RELATÓRIO DE VISTORIA

Identificação: DFCR-CSG-RV-043-2025	Datas da Vistoria: 26 e 27/08/2025
	Data do Relatório de Vistoria: 29/08/2025
Identificação do Contrato: CONTRATO SELT Nº 50/2022 – EDITAL CRI nº 0001/2022.	
Objeto do Contrato: concessão da infraestrutura de transporte de trechos integrantes das rodovias ERS-122 (km 0,00 ao km 168,65), ERS-240 (km 0,00 ao km 33,58), RSC-287 (km 0,00 ao km 21,49), ERS-446 (km 0,00 ao km 14,84), RSC-453 (km 101,43 ao km 121,41) e BRS-470 (km 220,50 ao km 233,50).	
Concessionária: Caminhos da Serra Gaúcha – CSG.	
Assunto: vistoria técnica em campo.	
Referência: PROA nº 25/0400-0001148-2.

Relatório Tipo VT1 - Vistoria Semanal

Identificação: AFA-CSG-VT1-010-2025_REV001	Data da Vistoria: 26/08/2025 27/08/2025
	Data do Relatório: 28/08/2025
Identificação do Contrato: CONTRATO SELT Nº 50/2022 – EDITAL CRI nº 0001/2022.	
Objeto do Contrato: concessão da infraestrutura de transporte de trechos integrantes das rodovias ERS-122 (km 0,00 ao km 168,65), ERS-240 (km 0,00 ao km 33,58), ERS-446 (km 0,00 ao km 14,84), RSC-453 (km 101,43 ao km 121,41), RSC-287 (km 0,00 ao km 21,49) e BRS-470 (km 220,50 ao km 233,50).	
Concessionária: Caminhos da Serra Gaúc

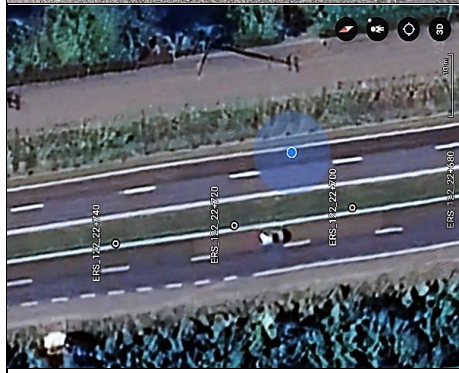
05			Ausência de Sinalização Horizontal (tachinha) Item 3.1.2 do PER	ERS 122 012+760	Crescente	72 horas
06			Panela Item 3.1.1 do PER	ERS 122 012+760	Crescente	24 horas

IDs	Situação
01 ao 37	Atendido (*)

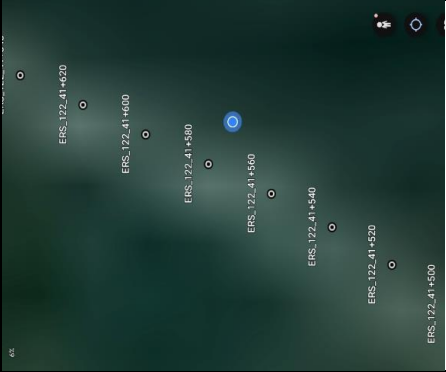
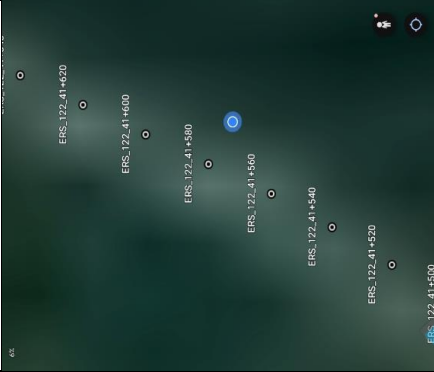
09		<p>Panela Item 3.1.1 do PER</p>	<p>ERS 122 022+710</p>	<p>Crescente</p>	<p>24 horas</p>
10		<p>Ausência de Sinalização Horizontal (tachinha) Item 3.1.2 do PER</p>	<p>ERS 122 034+590</p>	<p>Crescente</p>	<p>72 horas</p>

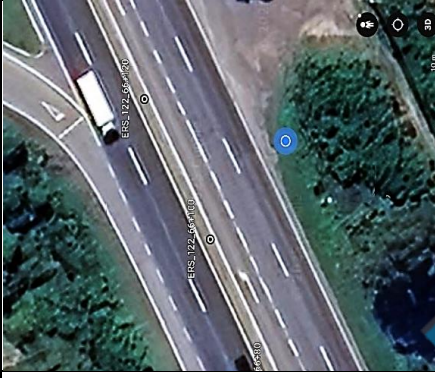
<p>17</p>			<p>Dispositivo de Drenagem Danificado Item 3.1.4 do PER</p>	<p>ERS 122 056+960</p>	<p>Crescente</p>	<p>72 horas</p>
<p>18</p>			<p>Dispositivo de Drenagem Danificado Item 3.1.4 do PER</p>	<p>ERS 122 057+320</p>	<p>Crescente</p>	<p>72 horas</p>

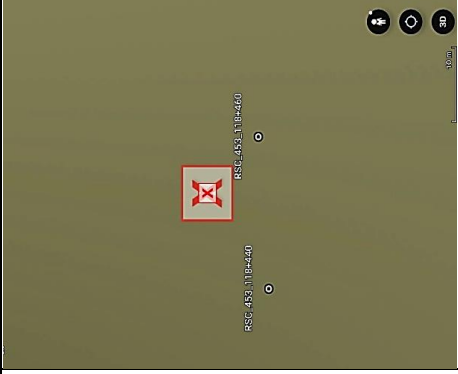
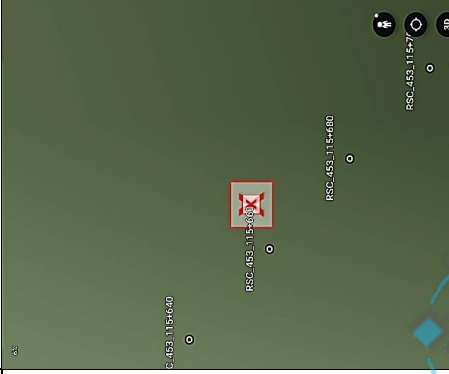
31		 <p>27 de ago. de 2025 09:17:27 29.689655514074W Victoria RSC 287</p>	<p>Trincas Interligadas de Classe 3 Item 3.1.1 do PER</p>	<p>RSC 287 006+450</p>	<p>Crescente</p>	<p>72 horas</p>
32		 <p>27 de ago. de 2025 09:22:49 29.689655514983W Victoria RSC 287</p>	<p>Trincas Interligadas de Classe 3 Item 3.1.1 do PER</p>	<p>RSC 287 005+560</p>	<p>Crescente</p>	<p>72 horas</p>

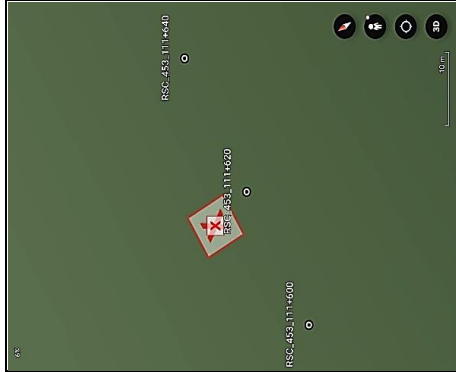
<p align="center">33</p>		<p align="center">27 de ago. de 2025 13:29:43 29.0654S, 51.34120W Visión ERS_240</p>	<p align="center">Dispositivo de Drenagem Danificado Item 3.1.4 do PER</p>	<p align="center">ERS 240 019+540</p>	<p align="center">Decrescente</p>	<p align="center">72 horas</p>
<p align="center">34</p>		<p align="center">27 de ago. de 2025 10:36:27 29.0690S, 51.3054W Visión ERS_240</p>	<p align="center">Dispositivo de Drenagem Danificado Item 3.1.4 do PER</p>	<p align="center">ERS 240 018+260</p>	<p align="center">Decrescente</p>	<p align="center">72 horas</p>
